RESPUESTAS A LA NOTA DEIA-DEEIA-AC-0191-2509-2023

Solicitud de Segunda Información Aclaratoria al ESTUDIO DE IMPACTO AMBIENTAL CATEGORÍA II

PROYECTO: EXTRACCION DE MINERAL NO METALICO, GRAVA DE RÍO

Río Piedra, límite entre Corregimientos de María Chiquita y Portobelo
cabecera, Distrito de Portobelo, Provincia de Colon

LEYENDA

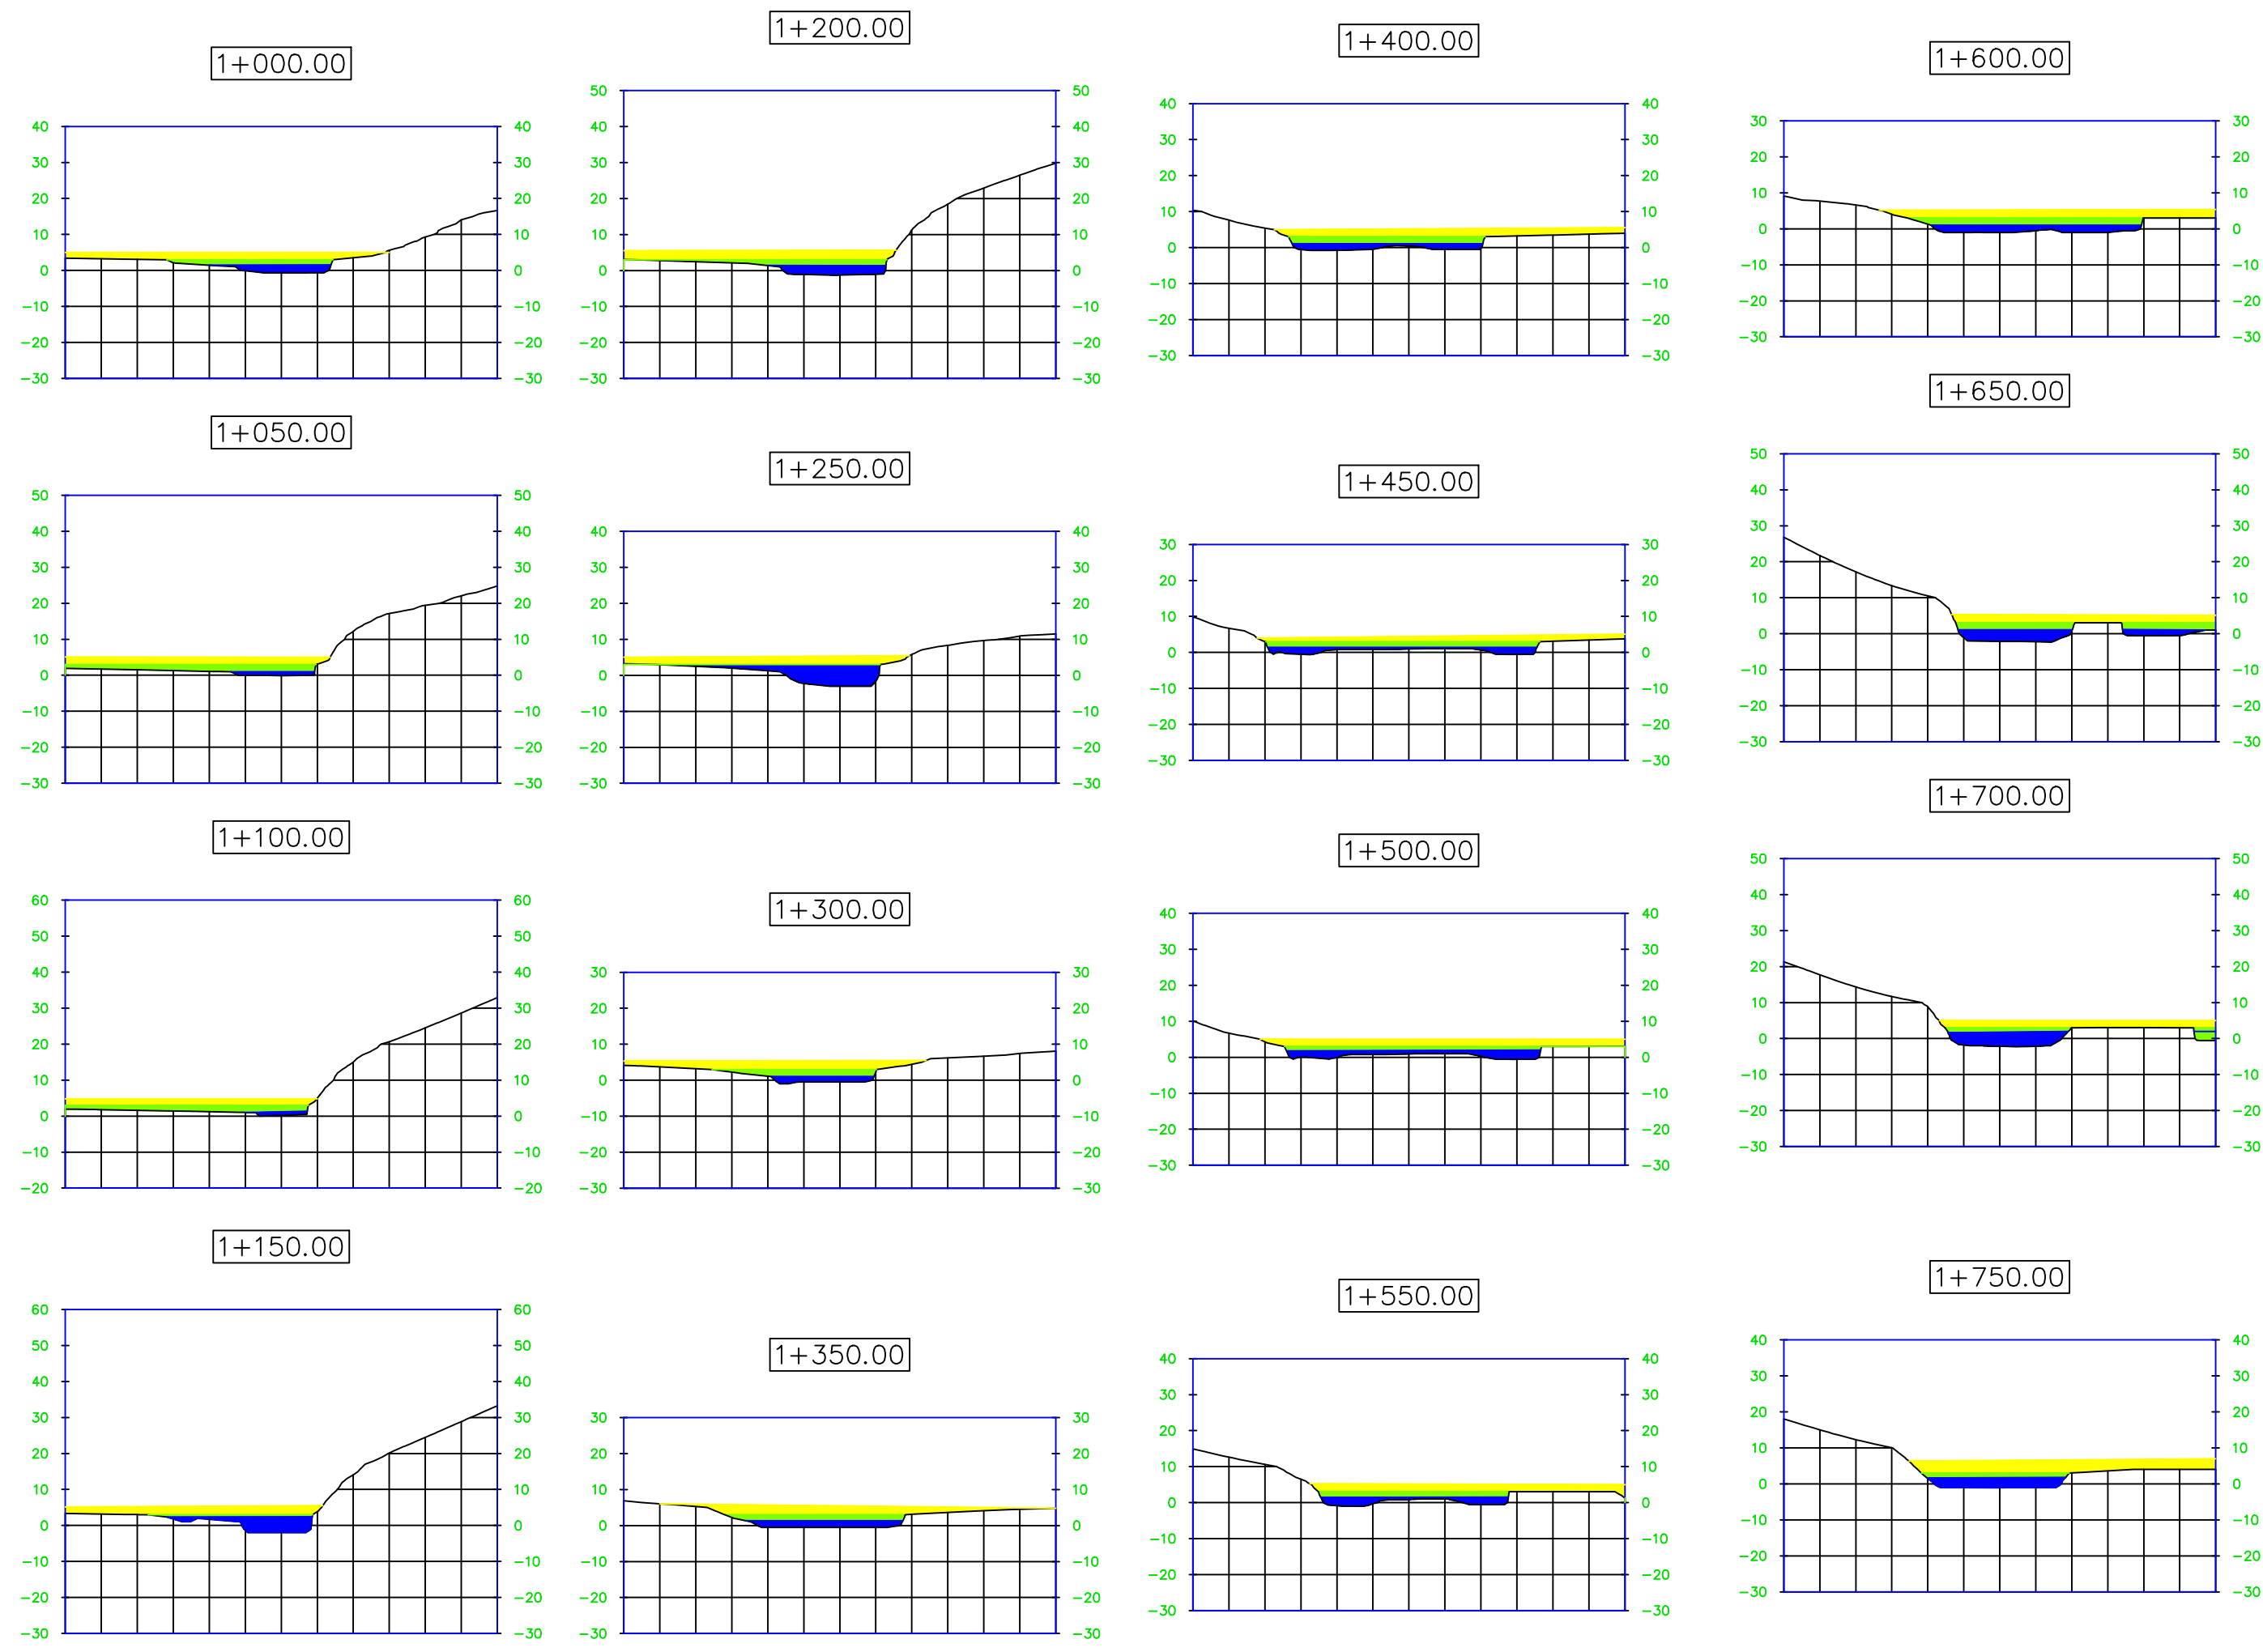
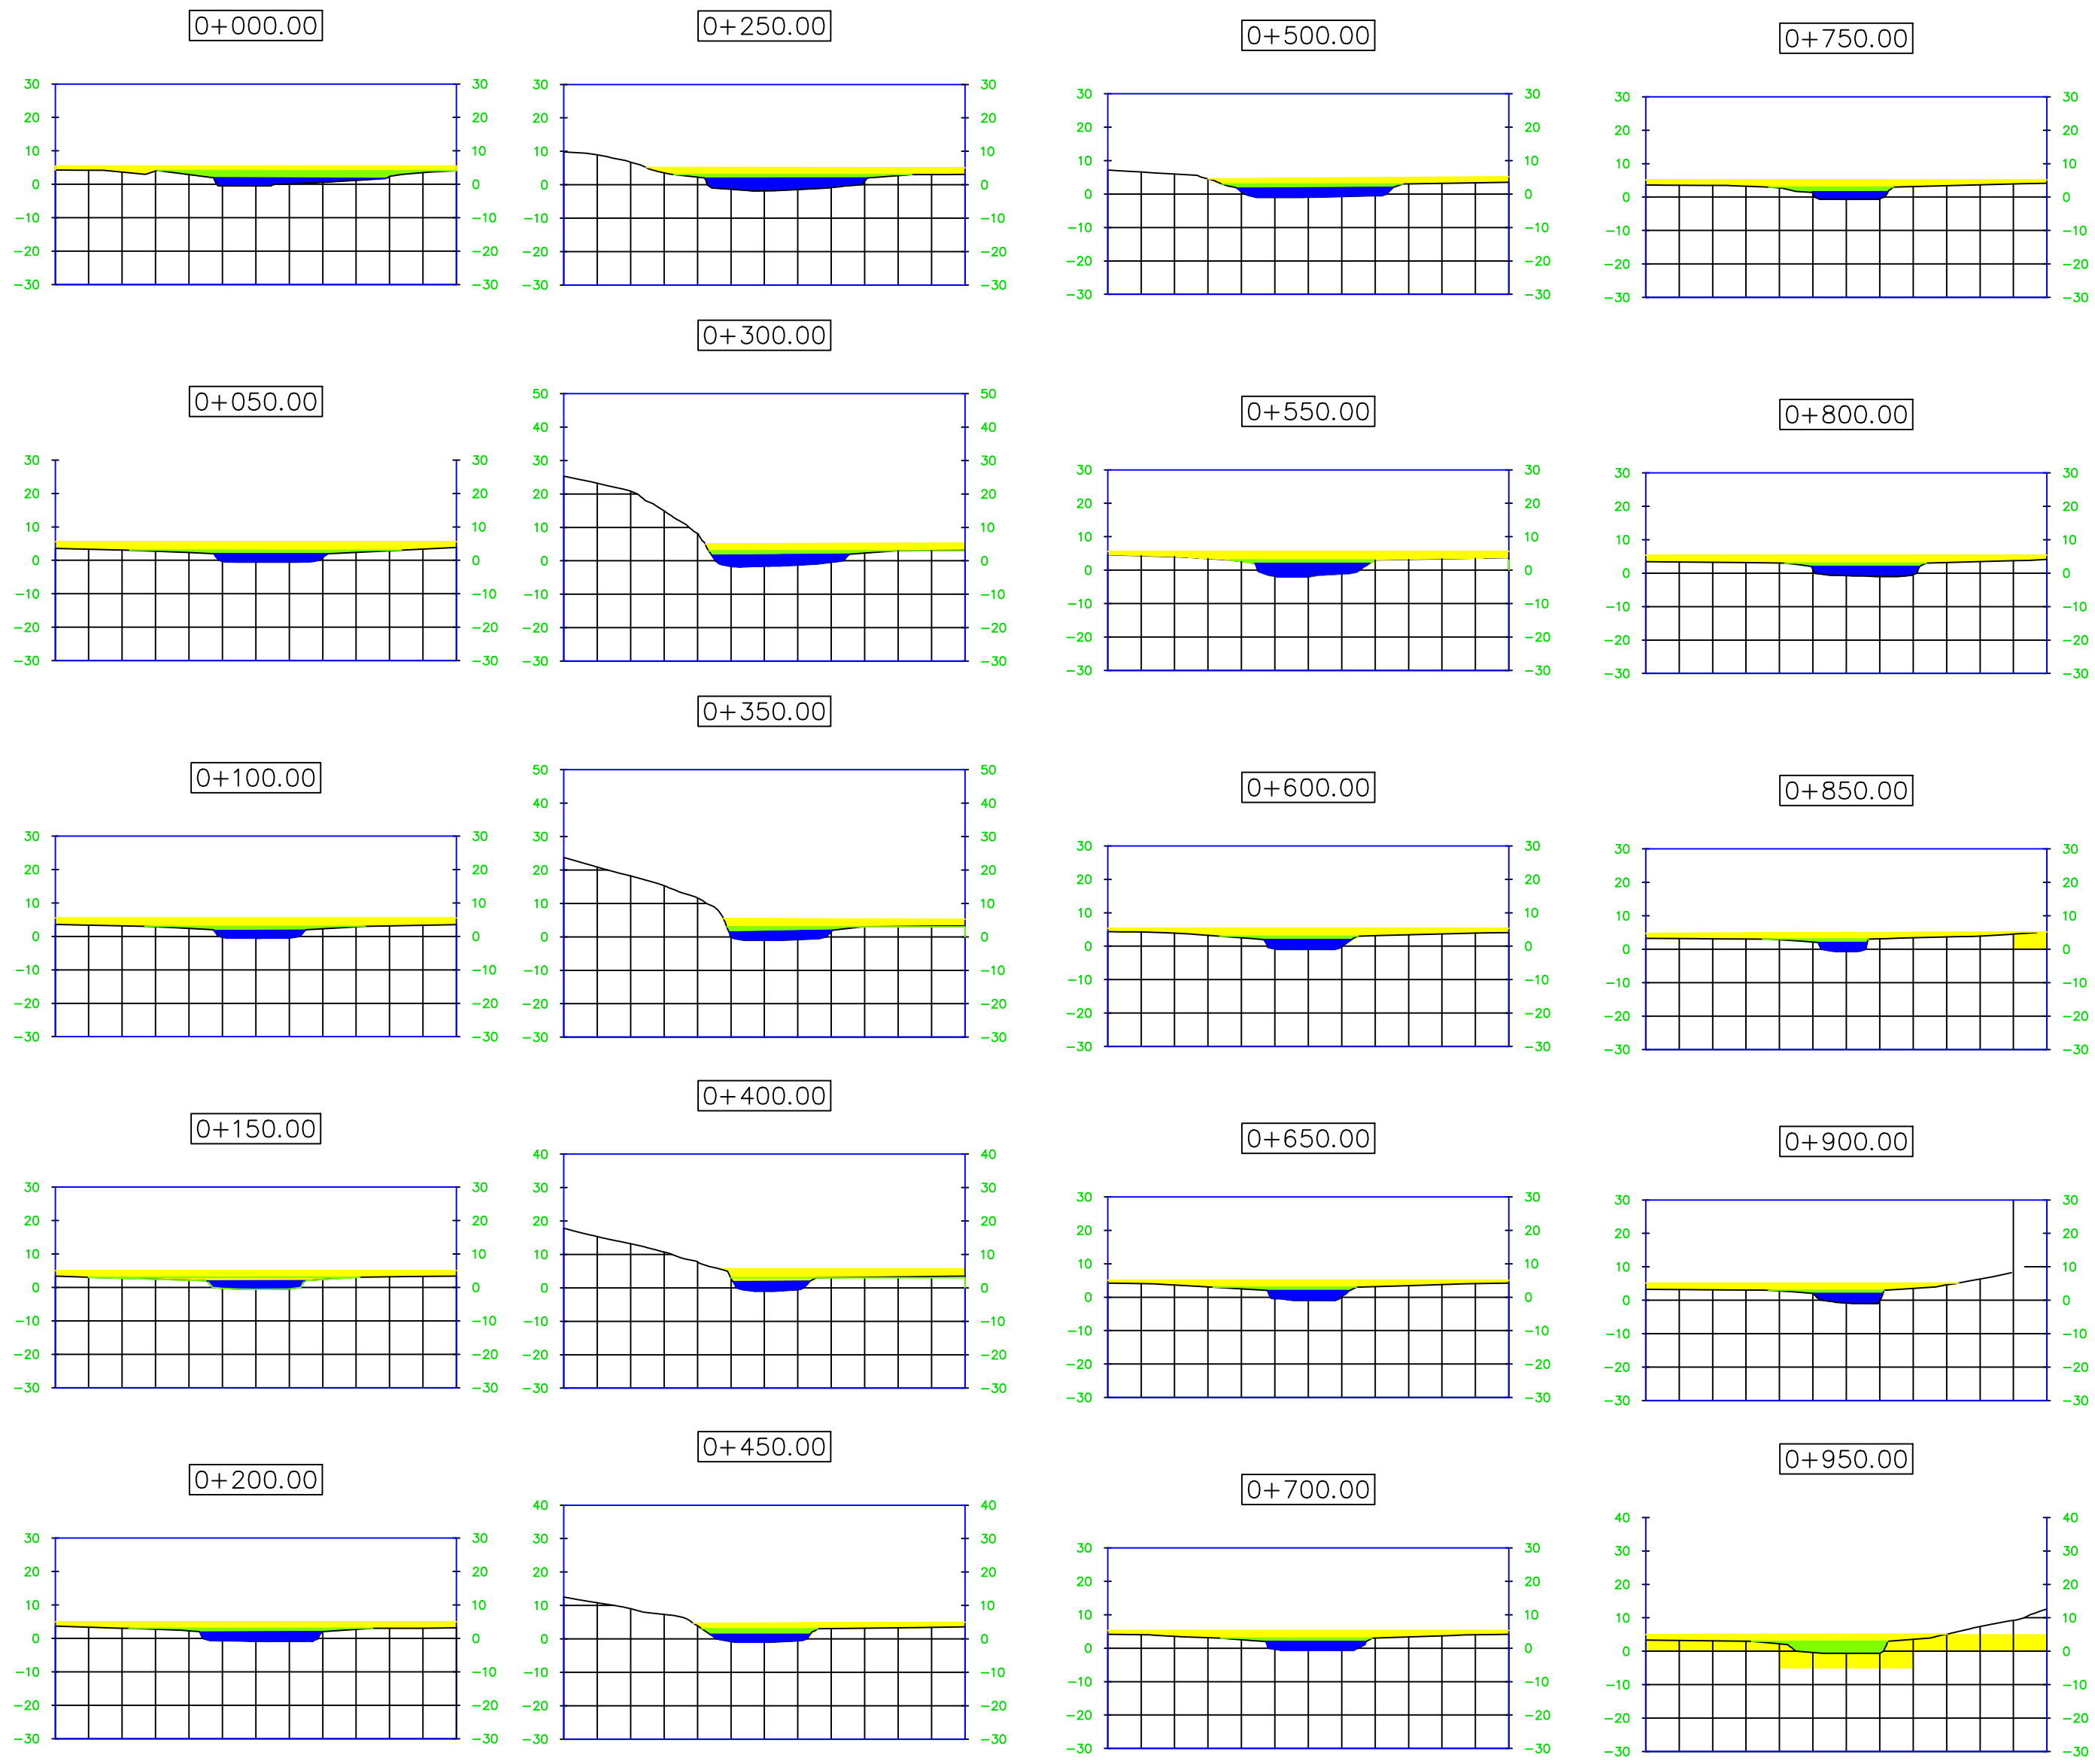
- Presentar un protocolo de respuesta en caso de inundación, tomando en cuenta que se realizarán extracciones durante la estación lluviosa.
- Deberá presentar modelamiento de la llanura de inundación para periodos de retorno de 10 y 50 años, con el proyecto y sin el proyecto..."

- Superficie máxima inundación período de retorno 100 años
Terraza cota 5 m s.n.m.
- Superficie máxima inundación período de retorno 50 años
Terraza cota 3 m s.n.m.
- Superficie máxima inundación período de retorno 10 años
Nivel actual del río.

Flujograma de Atención de Derrame en Agua

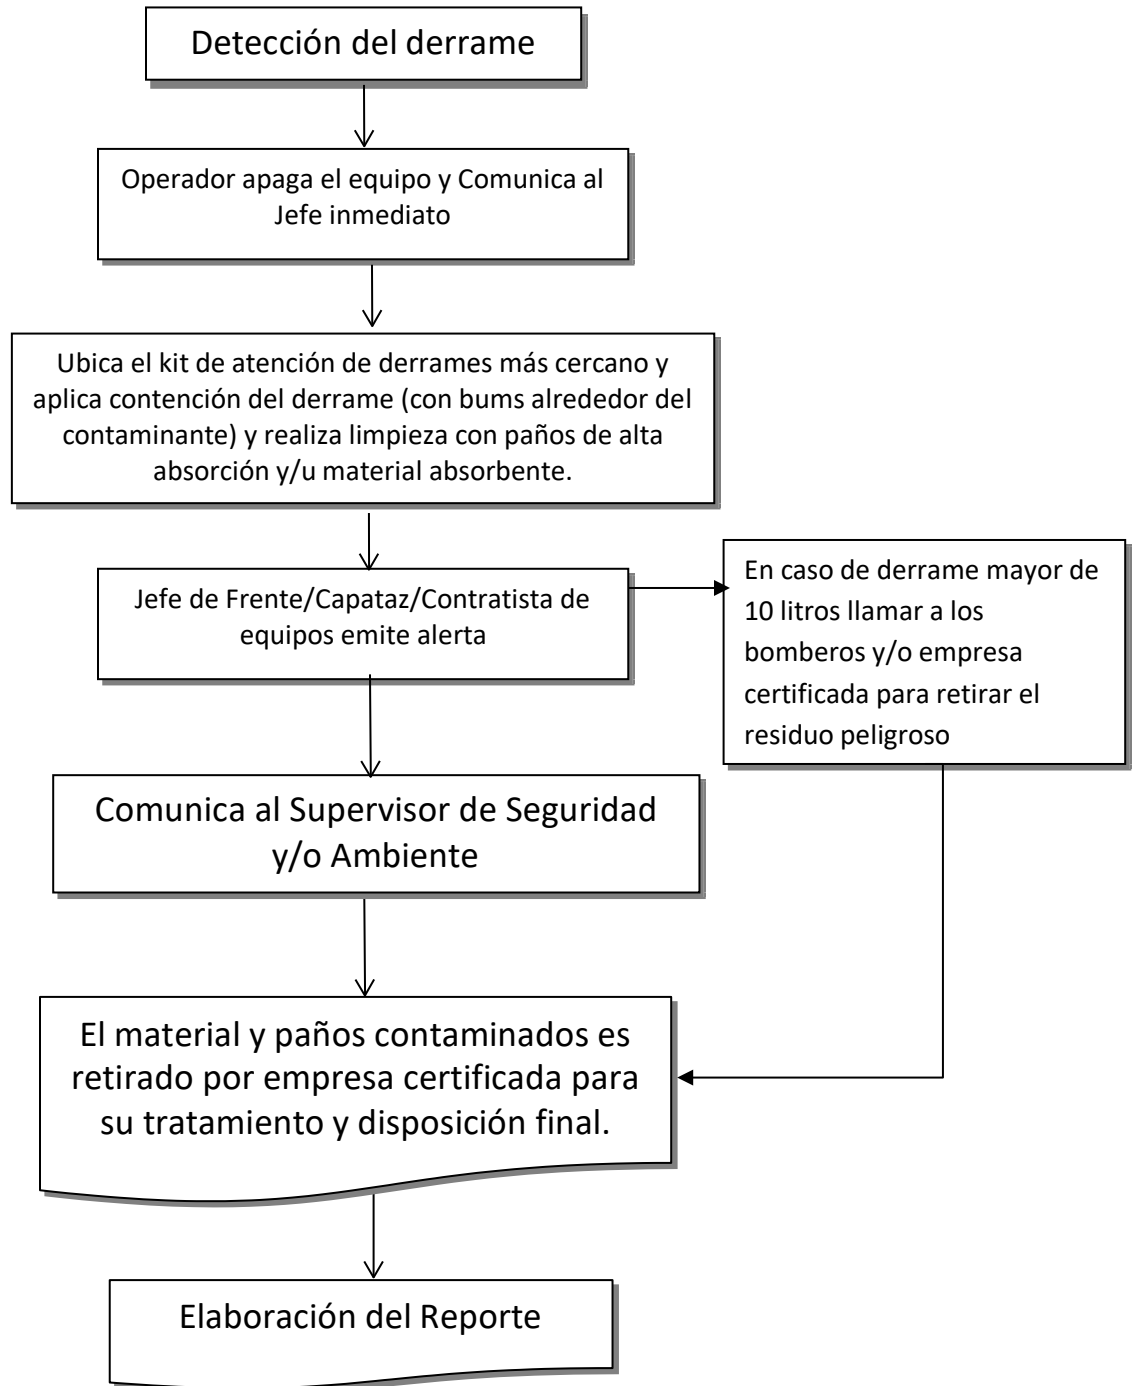
- Presentar un protocolo de contención y remoción en caso de derrames de hidrocarburos en el agua. (debe contar con barreras flotante que se utiliza para contener los vertidos hidrocarburos y otros contaminantes en aguas y también en tierra) ...

Respuesta. Se anexa lo solicitado

Ataguía para extracción en seco

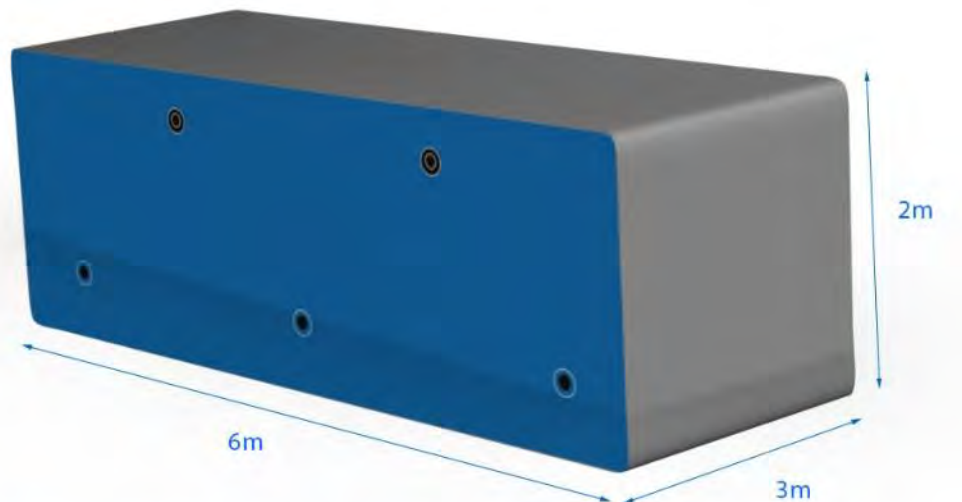
- Para evitar la alteración de la calidad del agua y afectaciones de los usuarios aguas abajo por sólidos suspendidos y los altos niveles de turbiedad. Se recomienda usar un método de extracción en seco mediante la implementación de técnicas como ataguías u otra metodología que evite el exceso de sedimentos durante las extracciones

- En caso de implementar un método adicional para reducir el exceso de sedimentos deberá presentar diseño detallado y su funcionamiento en caudales máximos

Esta técnica funcionaria como una contención temporal de la corriente de agua, en el sitio de la celda donde se va a extraer la grava. El objetivo de esta técnica es aislar el agua del área donde corresponderá extraer. Y aquella agua que queda confinada, se succiona del confinamiento mediante una bomba de achique. Con este método lo que se logra es disminuir la presencia del medio acuoso que es el que transporta los sedimentos levantados (turbidez) por la extracción de la grava, aguas abajo.
